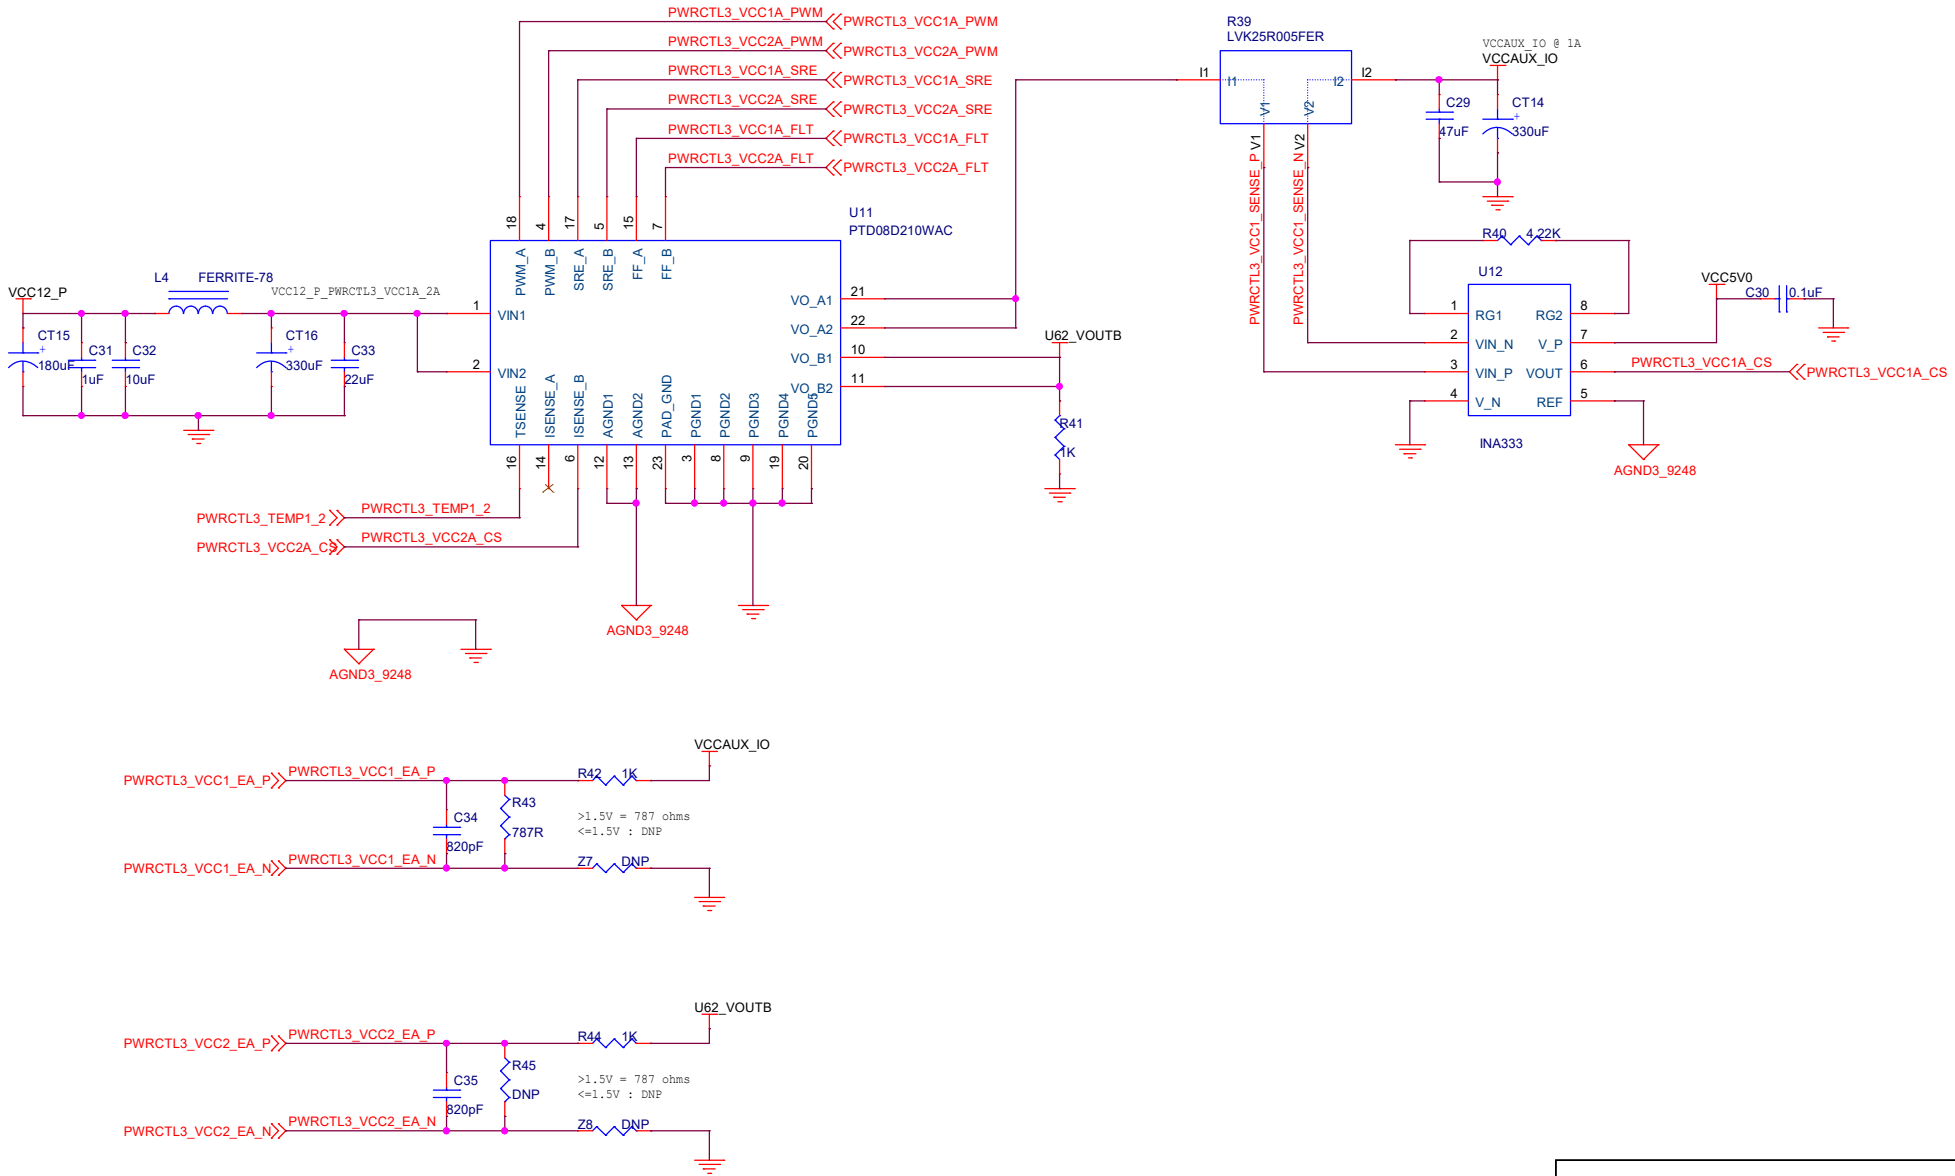
复旦芯片VCCAUX_IO默认为1.8V，当DDR 速率大于等于1333Mb/s 时，
对应该HP-Bank 的VCCAUX_IO_G 必须供电为2.0V。
